**“PROYECTO EJECUTIVO Y CONSTRUCCIÓN DEL EDIFICIO DE VESTUARIOS PARA
FUNCIONARIOS Y FUNCIONARIAS UAM; TRABAJADORES Y TRABAJADORAS DE CARGA Y
DESCARGA; TRANSPORTISTAS”**

Circular N°05: Respuesta a consultas de los oferentes

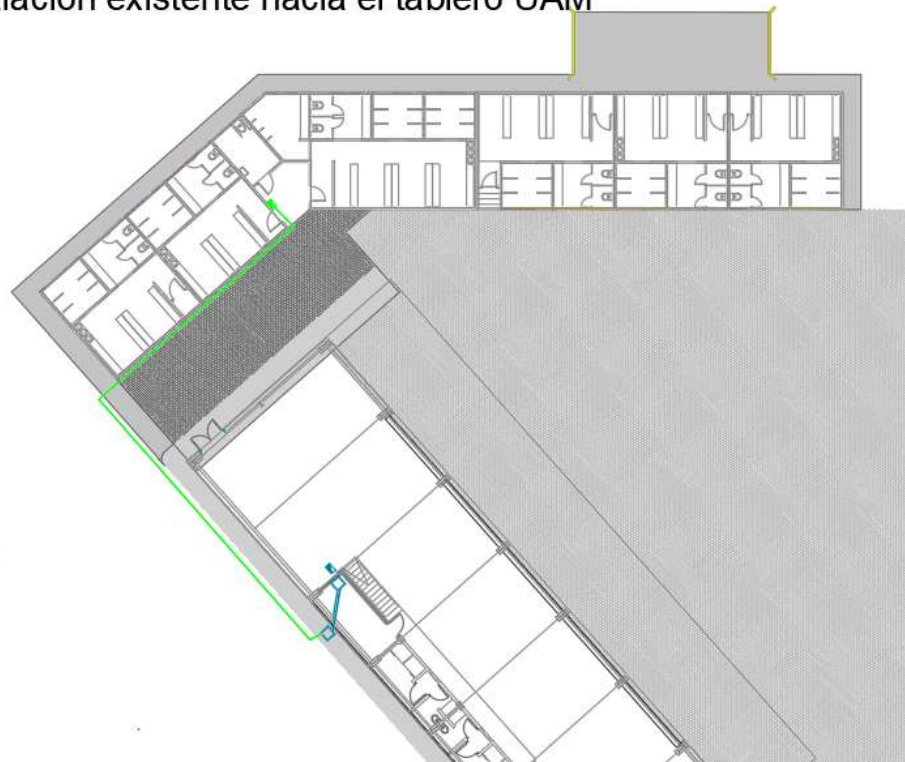
Consulta 11: Se solicita la distancia a la acometida de eléctrica para realizar la instalación a los vestuarios.

Respuesta: Se adjunta esquema

-  Instalación a realizar por el contratista
-  Instalación existente hacia el tablero UAM
